MINISTERIUM DES INNERN
UND FÜR SPORT

VIERTE TEILFORTSCHREIBUNG LEP IV

ENTWURFSFASSUNG FÜR DAS ANHÖRUNGS- UND
BETEILIGUNGSVERFAHREN

Vierte Landesverordnung zur Änderung der Landesverordnung über das Landesentwicklungsprogramm

Tabelle zu Karten 20 d bis 20 h:

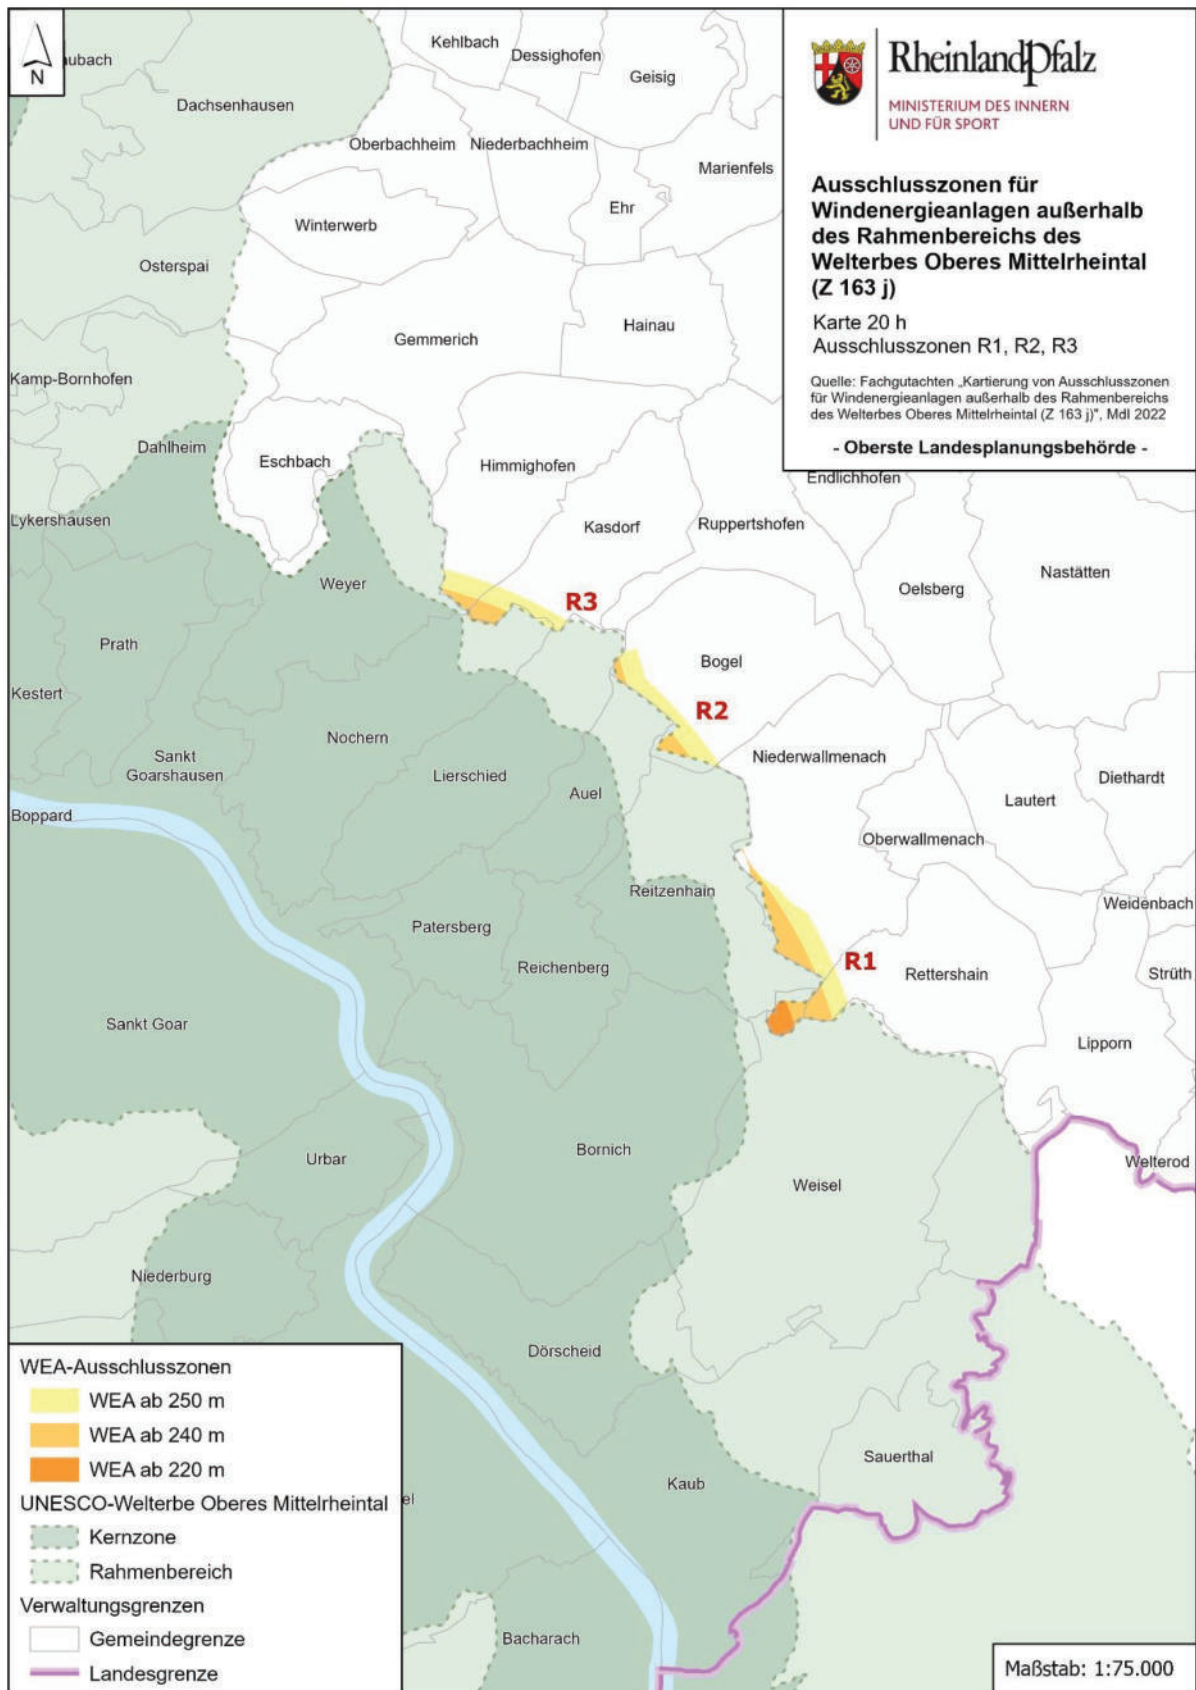
Der außergewöhnliche universelle Wert des UNESCO-Welterbes Oberes Mittelrheintal darf durch die Errichtung raumbedeutsamer Windenergieanlagen auch außerhalb des Rahmenbereiches des anerkannten Welterbegebietes nicht wesentlich beeinträchtigt werden. In den an den Rahmenbereich des Welterbes Oberes Mittelrheintal angrenzenden Bereichen, die gegenüber einer Windenergienutzung besonders sensitiv sind, ist die Errichtung von Windenergieanlagen oberhalb bestimmter Windenergieanlagen-Gesamthöhen ausgeschlossen. Die verbindliche Abgrenzung der Windenergie-Ausschlusszonen, gestaffelt nach Anlagengesamthöhe, ergibt sich aus den Karten 20 d bis h und der Tabelle zu den Karten 20 d bis h.

- hh) Nach Z 163 j werden die neuen Karten 20 d bis 20 h "Ausschlusszonen für Windenergieanlagen außerhalb des Rahmenbereichs des Welterbes Oberes Mittelrheintal (Z 163 j)" sowie die Tabelle zu den Karten 20 d bis 20 h eingefügt.
